## ОБЩИНА СВОГЕ – СОФИЙСКА ОБЛАСТ

Изх. № 16-00-48, 06.08......Г.

„Рехабилитация на общински пътища: Обект SFO3612 /II-16/ Томпън-Церецел, Обект SFO2607 с. Искрец-Брезе, Обект SFO2602 /II-16/ ЖП Лакатник-Лакатник, Обект SFO3609 /II-16/ Своге-Желен, Обект SFO1600 /II-16/ ЖП Гара Бов-с. /Бов и рехабилитация на съществуваща водопроводна мрежа с.Свидня, община Своге.”

АКСИНОМЕТРИЧЕН ИЗГЛЕД

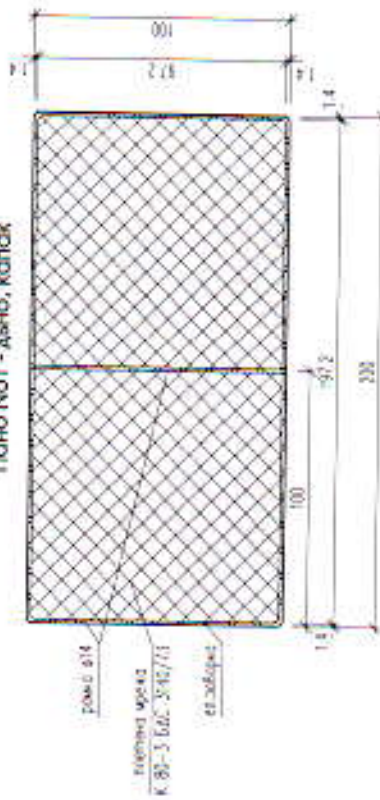
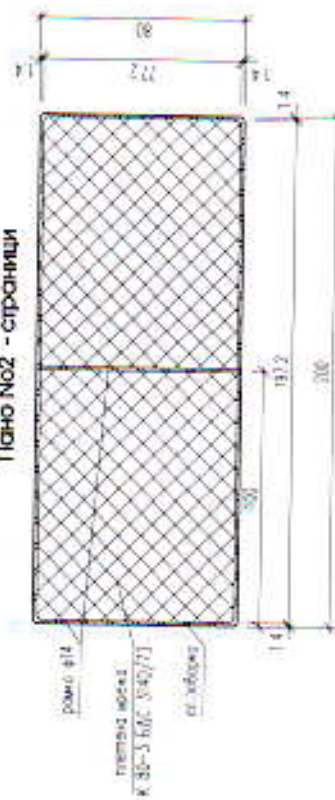
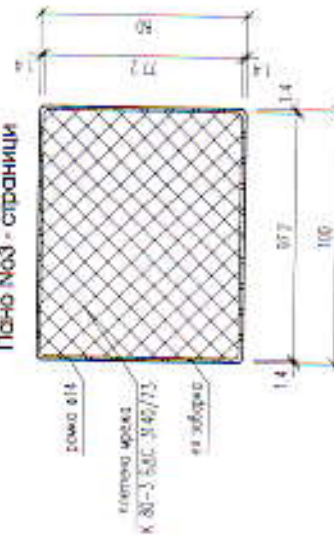
3.5	Доставка и монтаж габioni за заздравяване на банкети		
	Количествена сметка № 12	бр.	12

Моля уточнете размера на габionите.

3.5	Доставка и монтаж габioni за заздравяване на банкети		
	Количествена сметка № 10	бр.	229

Моля уточнете размера на габionите.

Отговор: Съгласно приложение.

Отговор: Съгласно приложение.
